改善箇所説明図

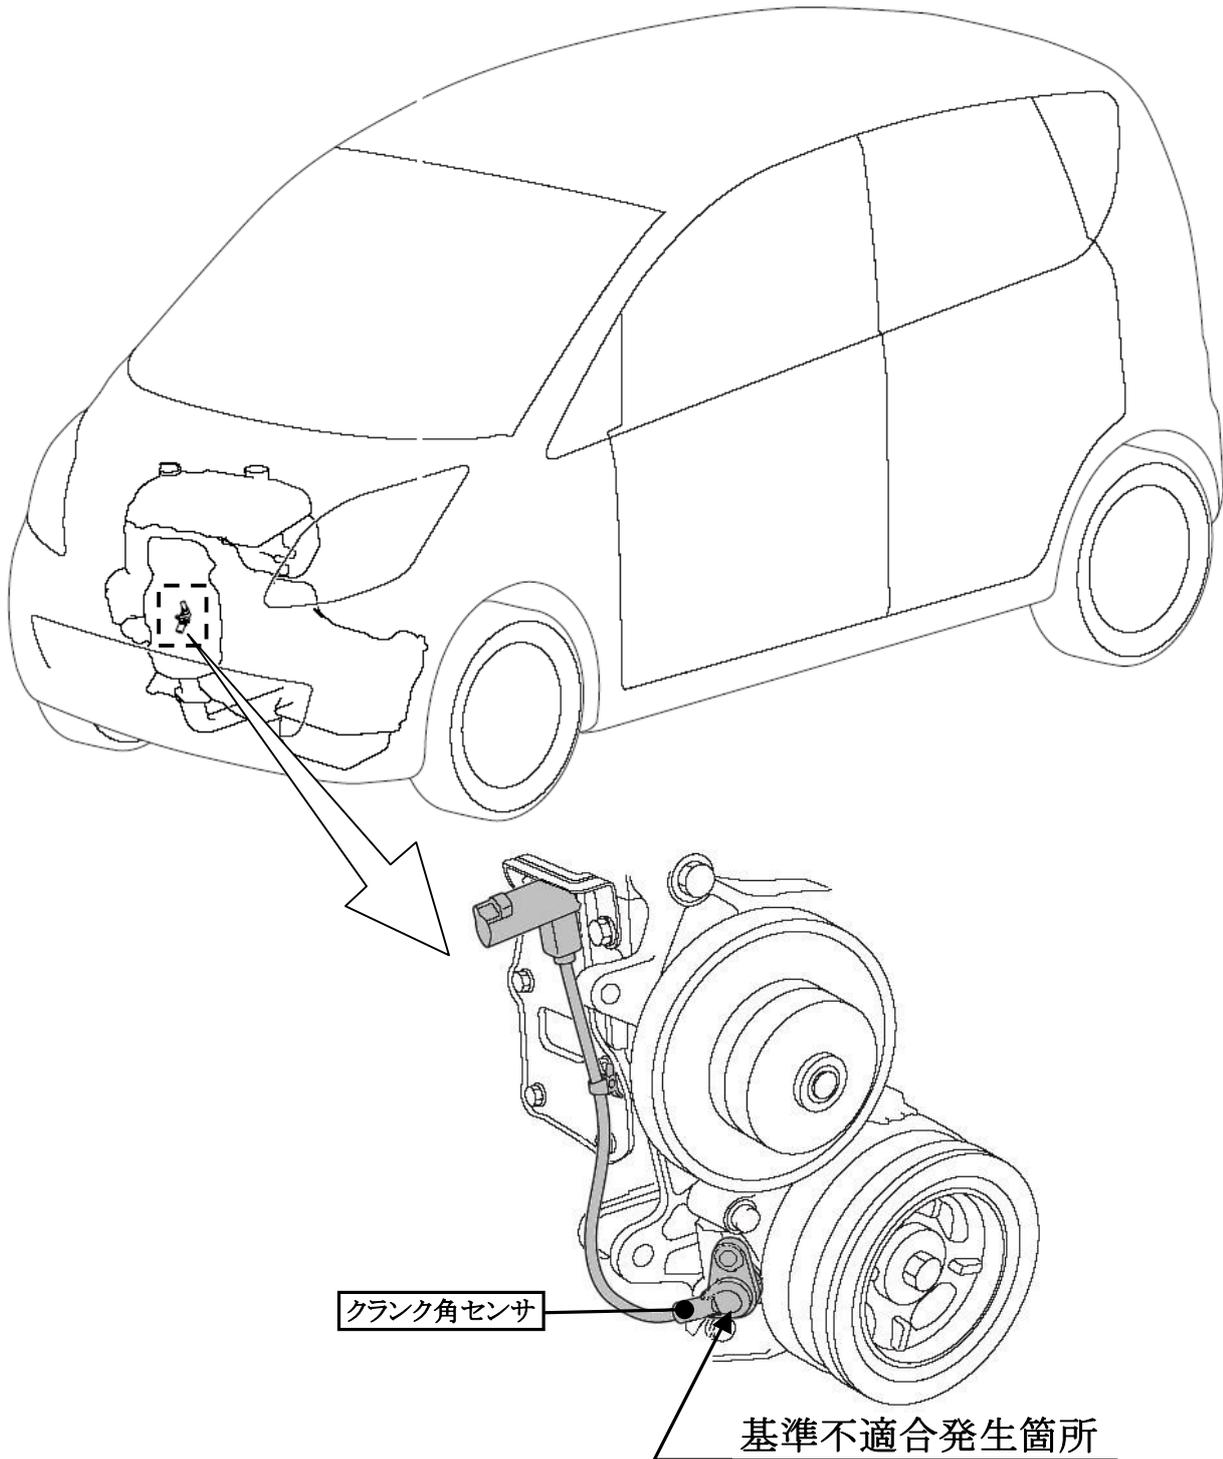
エンジンのクランク角センサの製造工程において、コイルの巻き付け作業が不適切なため、使用過程で当該コイルが断線する場合があります。そのため、走行中にエンジンが停止する、あるいは、エンジンが始動できなくなるおそれがある。

全車両、クランク角センサを良品と交換する。

注: は交換部品を示す。

識別 : 運転者席ドアチェッカーのボデー取付け部下側に黄色ペイントを塗布する。
